Anlage1: Behandlung Stellungnahmen gem. § 3 (1) und (2) sowie § 4 (1) BauGB
(zur Vorlage FB4/1514/2022)

**zum Vorentwurf und zum Entwurf des Bebauungsplanes Nr. 313
in Meerbusch-Lank-Latum, "Uerdinger Straße / Claudiusstraße / Schulstraße"**

Behandlung der Stellungnahmen aus der frühzeitigen Beteiligung der Öffentlichkeit nach § 3 (1) BauGB

zum Bebauungsplan-Vorentwurf Nr. 313 in Meerbusch Lank-Latum, „Uerdinger Straße / Claudiusstraße / Schulstraße“

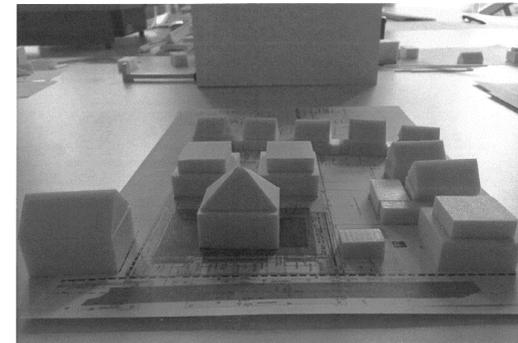
Der Erklärfilm, der zur Verdeutlichung der Planung den anrainenden Grundstückseigentümern zur Verfügung gestellt wurde, zeigt eine der Planung entsprechende Bebauung mit abgestuften Geschossen. Die Höhen der Neubauten sind mit 10,50 m an den Höhen der Nachbarbebauung orientiert. Insofern ist es richtig, dass das Video die Darstellung des Bebauungsplanes nicht übernimmt, jedoch die beabsichtigte Planung des Investors darstellt.

Die in Rede stehende Annahme kann nicht nachvollzogen werden, da sie weder im Erklärfilm des Investors noch in der Begründung zum Bebauungsplan geäußert wurde.
